Advies: Advies omgevingsveiligheid

Locatie	Bestevaer Vught
Zaaknummer aanvrager:	Vooroverleg voorontwerp BP Bestevaer te Vught (kinderdagverblijf en tijdelijke parkeerplaats)
Zaaknummer brandweer:	2021-003682

U hebt op 26 mei j.l. de Veiligheidsregio Brabant Noord in de gelegenheid gesteld om te reageren op het concept voorontwerp bestemmingplan Bestevaer Vught. Het plan heeft o.a. tot doel de vestiging van een kinderdagverblijf (KDV) in het plangebied mogelijk te maken. Het plangebied ligt binnen het invloedsgebied van vier risicobronnen zoals beschreven in quickscan Externe veiligheid uitgevoerd door adviesbureau SAVE. Uit de quickscan blijkt dat een (beperkte) verantwoording over het groepsrisico in de besluitvorming moet worden meegenomen. Dit advies biedt de bouwstenen t.b.v. de verantwoording.

figuur 3

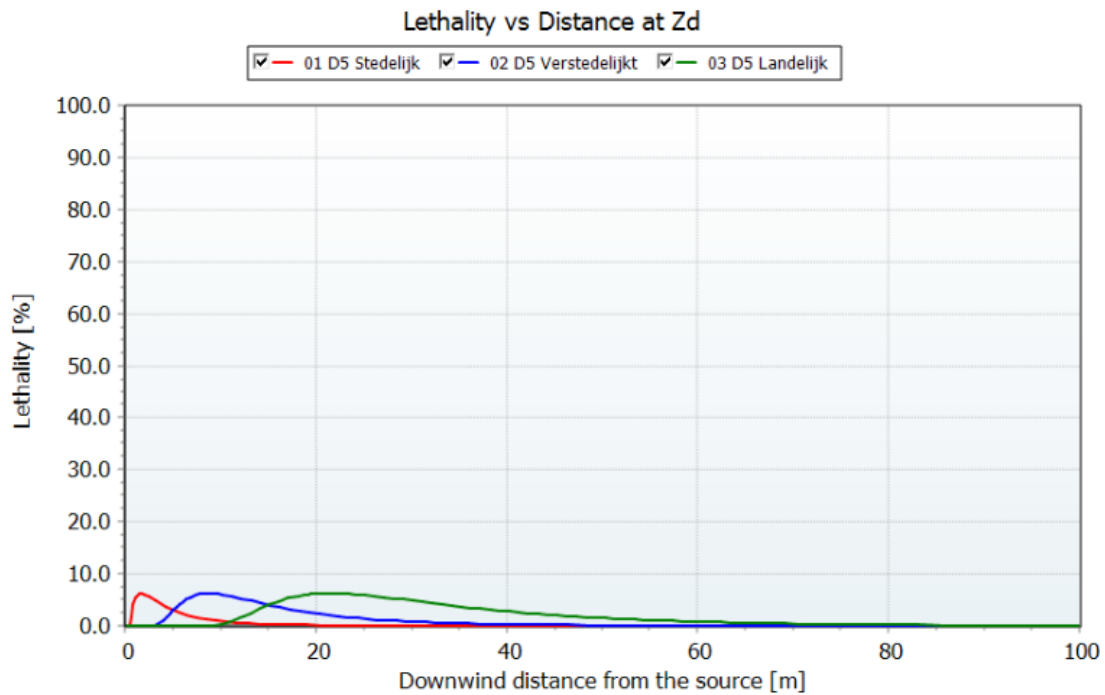
Een toxische wolk wordt veroorzaakt door een incident door een mechanische impact op de tank. Hierdoor ontstaat een gat in de tank. waardoor in korte tijd een groot deel van de toxische stof vrijkomt en met de wind mee wordt verspreidt. De gevolgen voor personen zijn afhankelijk van de concentratie en blootstellingstijd aan de stof. Indien ben binnen schuilt, het pand is goed geïsoleerd en ventilatieopeningen kunnen afgesloten worden is de kans dat personen met ernstig letsel worden geconfronteerd klein. Zie figuur 3.
